改善箇所説明図

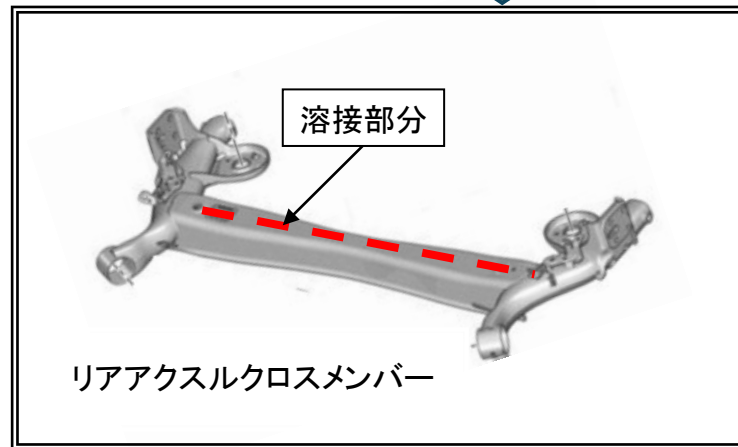
基準不適合部位

リアアクスルクロスメンバーにおいて、製造工程が不適切なため、当該メンバーの部材がずれた状態で溶接されたものがある。そのため、リアアクスルクロスメンバーの溶接部を起点に亀裂が発生し、そのまま使用を続けると、最悪の場合、破損して、走行安定性が損なわれるおそれがある。

全車両、リアアクスルクロスメンバーに刻印されている製造シリアル番号を点検し、該当する場合はリアアクスルクロスメンバーを良品と交換する。

識別：車台番号の左から2桁目の上部に黄色のペイントを塗る。
